**Fachgutachten Geotechnik
zum Bebauungsplan Nr. I/St 49 „Logistik-Park-Fuggerstraße“**

Geotechnische Stellungnahme Nr. 03

als Ergänzung zum Antrag auf Erteilung einer wasserrechtlichen
Erlaubnis gemäß §§ 8 bis 13 WHG des Büros für Bauwesen, Frank
Laudage, 34414 Warburg vom 26.06.2015

Projekt: BV Logistik Park Bielefeld
Fuggerstraße 11-17
33689 Bielefeld

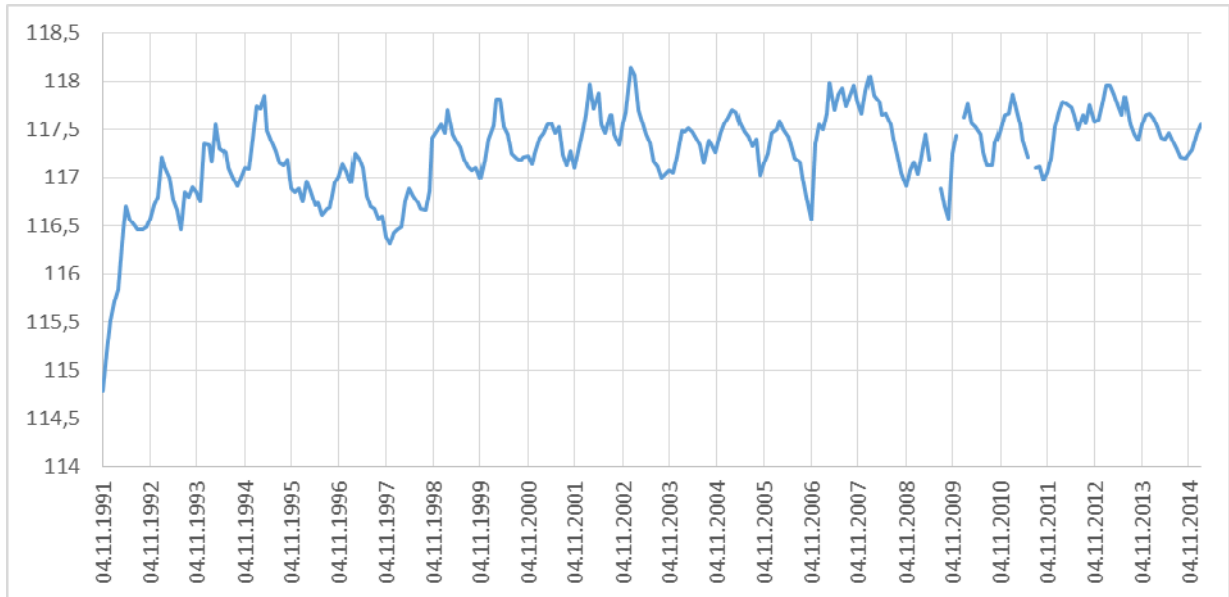
Anmerkung: Die auf Seite 6 der geotechnischen Stellungnahme Nr. 02 (GEOlogik) v. 30.06.2015 dargelegten unterschiedlichen Grundwasserspiegelschwankungen können durchaus mit der Drainage der Bahnlinie sowie dem nur im südlichen Bereich befindlichen Geschiebemergel zusammenhängen (s. Anlage).“

Aus dem Diagramm geht ein höchster gemessener Grundwasserspiegel von 118,14 m NHN hervor, dieser wurde am 04.01.2003 verzeichnet. Das langjährige Mittel liegt bei 117,3 m NHN. Die Daten vermitteln einen einheitlichen Grundwasserspiegel mit einer leichten Abstromrichtung nach Süden gemäß der Morphologie des Geländes.

Unter der Prämisse, dass während des Messzeitraums in RP 1 und RP 2 mittlere Grundwasserhöhen verzeichnet worden sind, kann ein höchster Grundwasserspiegel (HGW) für den Bau-Endzustand im Süden des Planungsgeländes von 118,1 m NHN, im nördlichen Bereich des Plangeländes von 118,9 m NHN angesetzt werden. Das entspricht mittleren Flurabständen von 2,5 m (Norden) bzw. 1,6 m (Süden) im Fall des HGW.

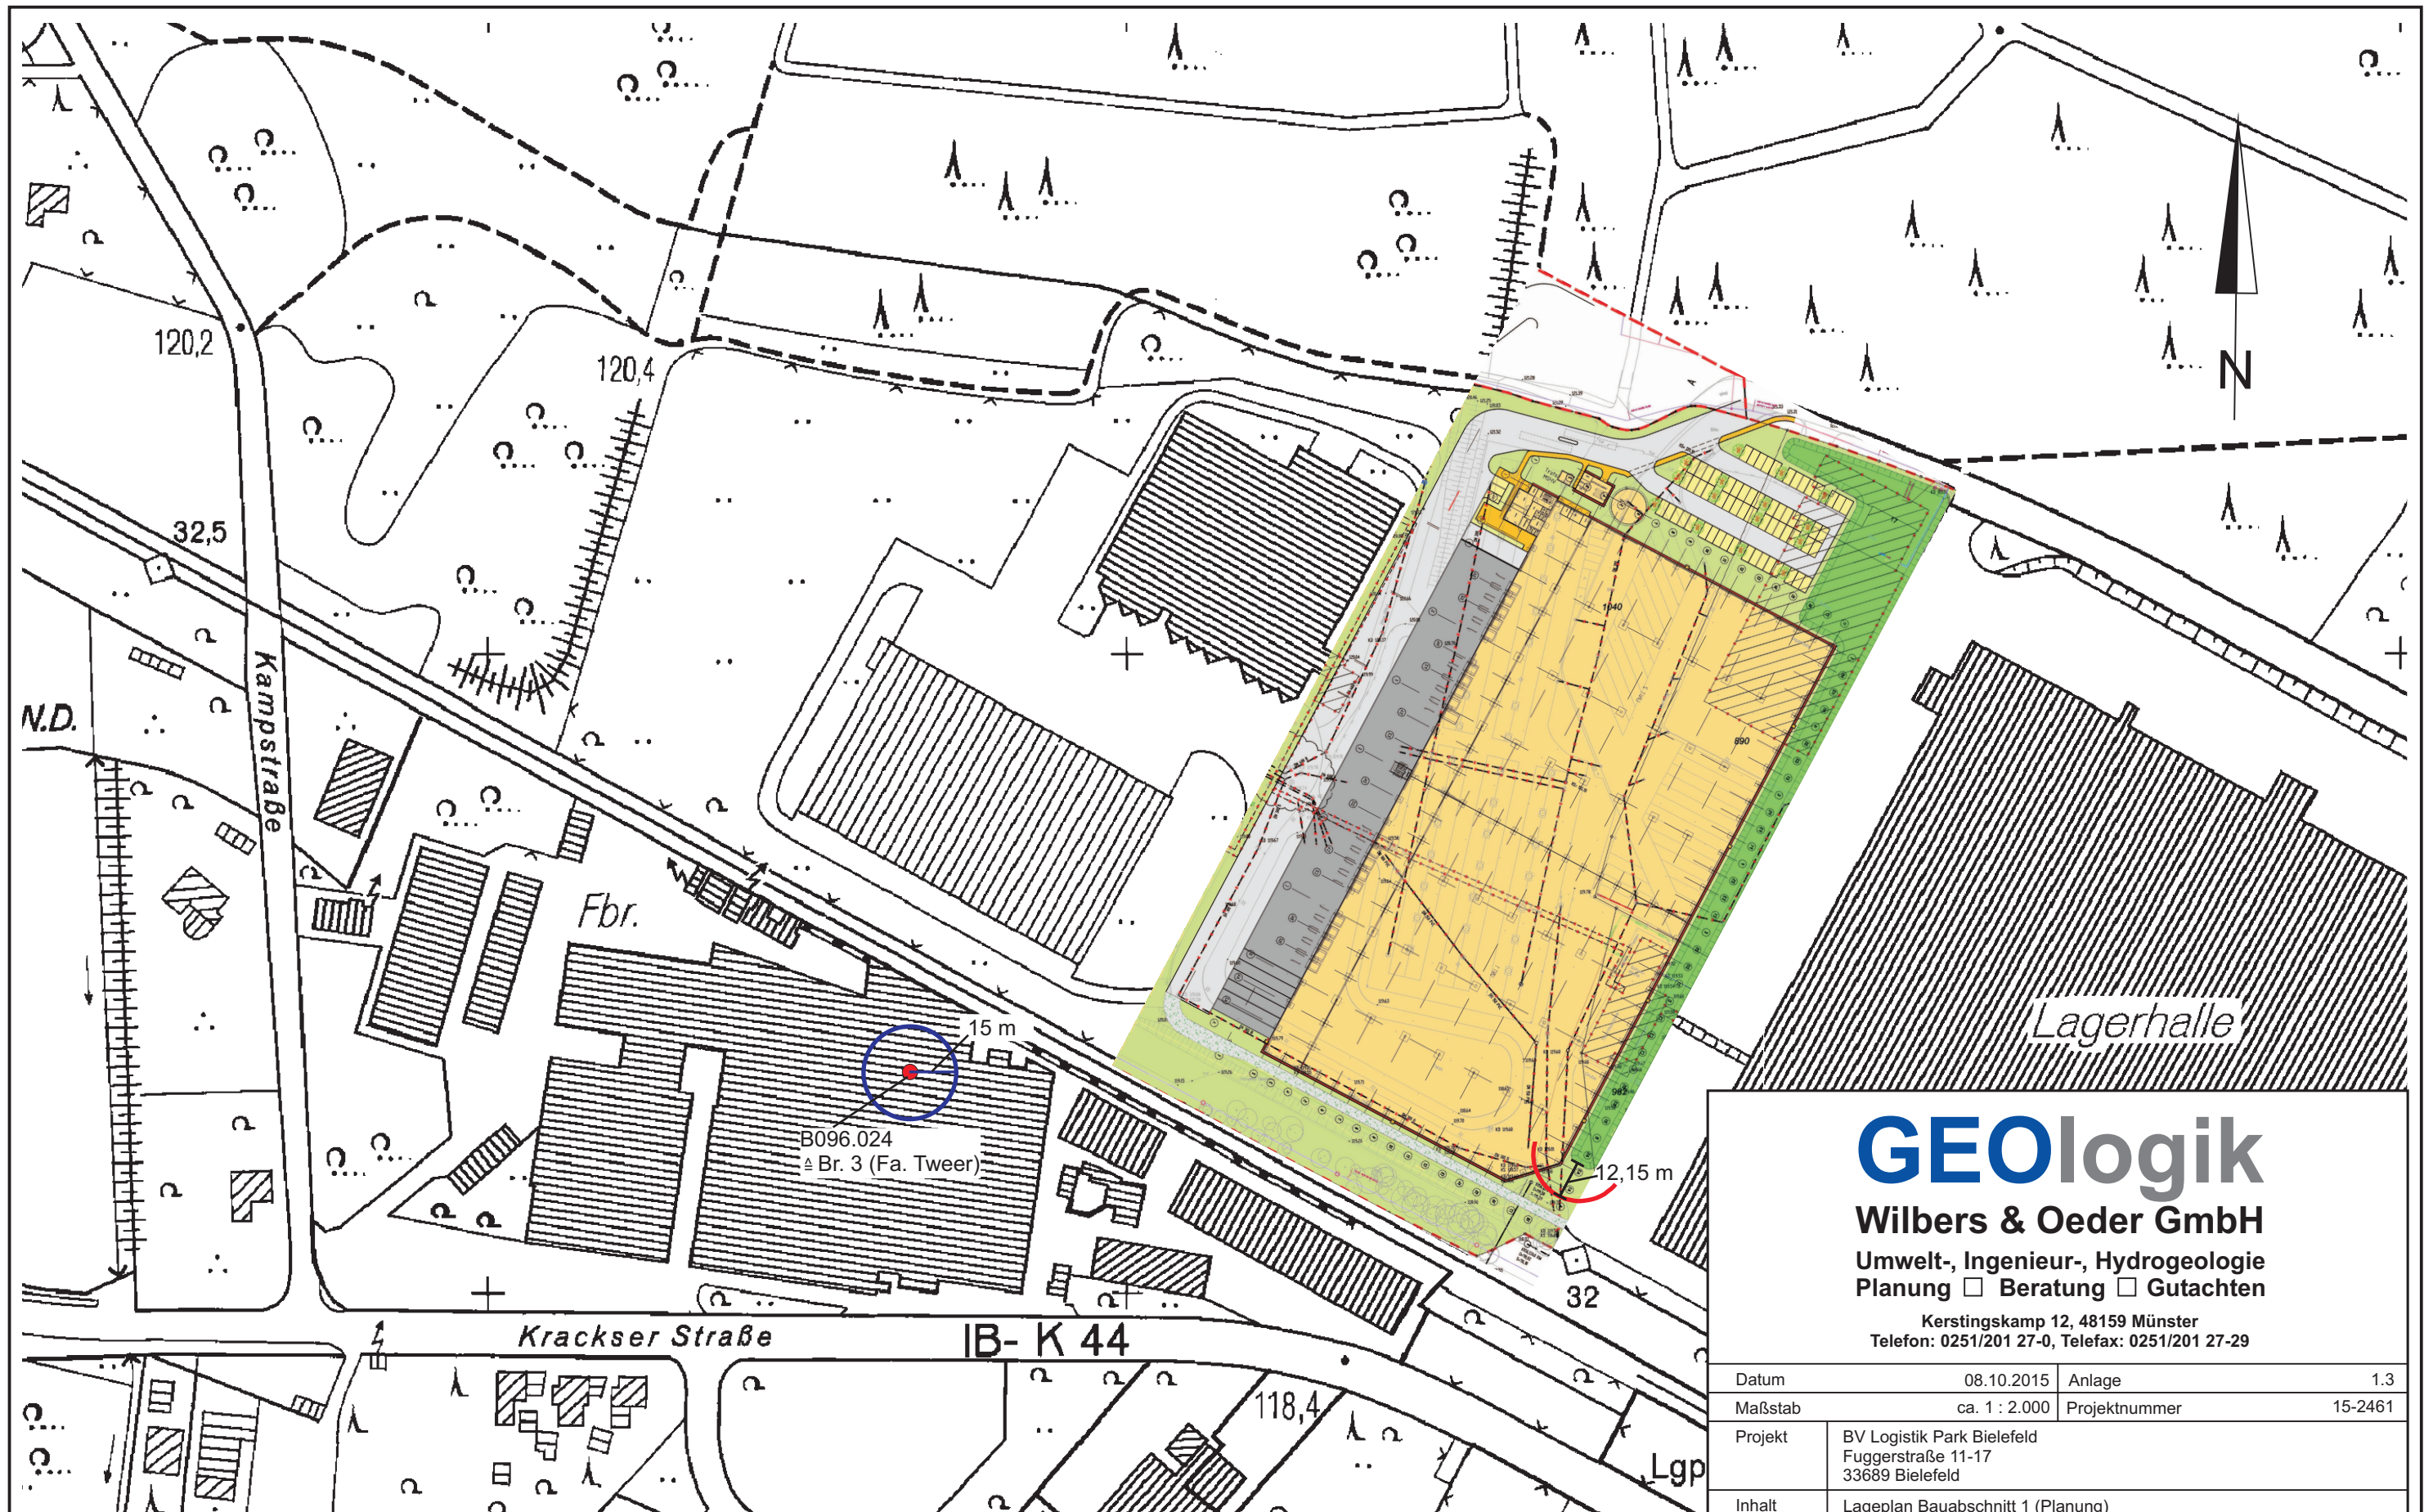
Seite 3, Pkt. 2.2: Dem Antragsteller sind keine unterkellerten Gebäude bekannt: Direkt abstromig der geplanten Versickerungsanlage befindet sich beispielsweise die Stahlgießerei Tweer mit ihren Gießgruben, Materialbunker und Kellern. Der Abstand beträgt < 20 m. Eine Beeinflussung der geplanten Versickerung auf das benachbarte Grundstück und, falls erforderlich darüber hinaus, und deren Gebäude ist zu beurteilen.

Seite 3, Pkt. 2.2: Dem Antragsteller sind keine Drainagen bekannt: Direkt abstromig der geplanten Versickerungsanlage befindet sich (aller Wahrscheinlichkeit nach) die Drainage der Bahnlinie. Der Abstand beträgt < 5 m. Eine Beeinflussung der geplanten Versickerung auf diese Drainage und die daraus resultierenden Konsequenzen sind zu beurteilen.

Die Reichweite R_0 der Aufhöhung liegt bei $37,38$ m bzw. reicht bei dem angegebenen mittleren Ersatzradius von $A = 25,23$ m rechnerisch ca. $12,15$ m über den Rand der Mulde hinaus, d.h. die Aufhöhung erreicht weder den Bereich der mutmaßlichen Drainage entlang der Bahntrasse noch das Grundstück der Fa. Tweer (s. Anlage 1.3).

Da der Abstand der geplanten Versickerungsanlage des 1. Bauabschnitts (Abstand südliches Ende der Sickermulde) **zu den südlichen Nachbargrundstücken** (Bahntrasse und Fa. Tweer) **mindestens 44 m beträgt, besteht bei den ermittelten Reichweiten kein Risiko der Beeinflussung der Nachbargrundstücke bzw. Nachbargebäude.** Die o.a. Berechnung setzt einen stationären Zustand voraus, in dem in der Mulde ständig Wasser versickert. Die Versickerungsmenge ist jedoch abhängig von den tatsächlichen Regenergeignissen, so dass die Versickerung generell nur intervallartig auftritt und auch nicht immer
